Hrvatsko društvo za zaštitu ptica i prirode
Croatian Society for Bird and Nature Protection
Poštanska adresa: Gundulićeva 19a; HR-31000 Osijek
tel: +385 31 202 796; mobil: +385 95 909 87 53

U Osijeku, 28. listopada 2010.

Predmet: Informacija o gruboj povredi pravnog postupka vezanog uz zahtjev za ocjenu o potrebi procjene utjecaja na okoliš za zahvat: navodnjavanje područja Baranja iz lateralnog kanala Kneževi Vinogradi-Zmajevac – dostavlja se

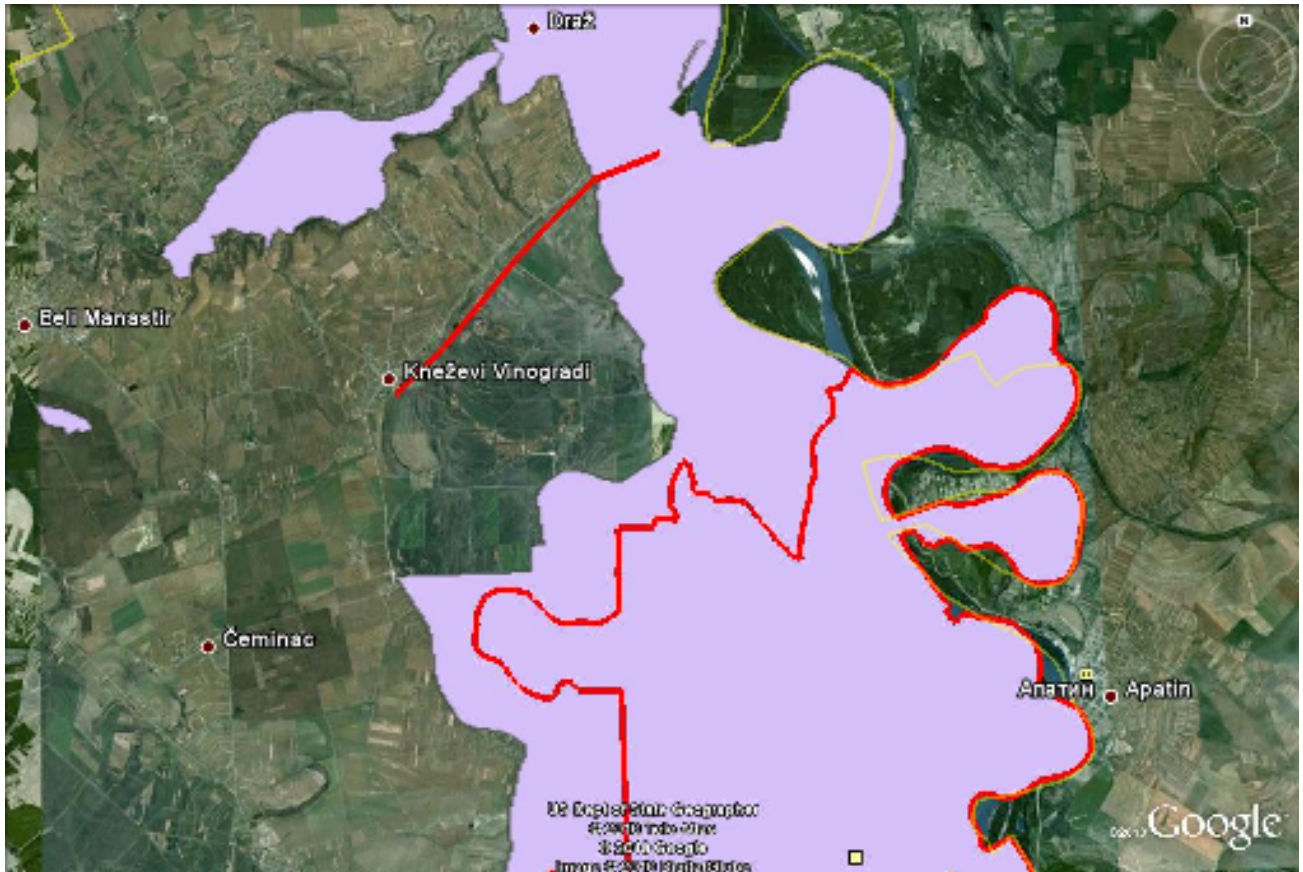
- 3) Na istočnim, jugo-istočnim i južnim granicama predloženog zahvata nalaze se tri velika područja nacionalne ekološke mreže (slika 1):
 - HR1000016 Podunavlje - donje Podravlje (predloženo kao SPA za NATURA 2000 područje)

- HR2000394 Kopački rit (zaštićeno u kategoriji Parka prirode i Posebnog zoološkog rezervata, te predloženo kao pSCI za NATURA 2000 područje)
 - HR5000013 Drava (predloženo kao pSCI za NATURA 2000 područje)

Južni (tzv. Grabovački rit) i zapadni dijelovi područja (tzv. kanal Bodorfok) predloženog zahvata predstavlja dio nacionalne ekološke mreže HR1000016 Podunavlje - donje Podravlje (predloženo kao SPA za NATURA 2000 područje) i HR5000013 Drava (predloženog i kao pSCI za NATURA 2000 područje).

Lateralni kanal Kneževi Vinogradi-Zmajevac tek treba izgraditi, a on će biti smješten neposredno ispod južnih padina Banskog brda (slika 1). Njegove dimenzije su impozantne tj. riječ je o velikom građevinskom objektu. Njegov smještaj i retencijski kapacitet će izravno zadržavati svu vodu koja se slijeva s Banskog brda, a na njegovom istočnom kraju, neposredno ispod sela Zmajevac predviđena je izgradnja nove crpne stanice koja će tu vodu izravno prepumpavati prema rijeci Dunav.
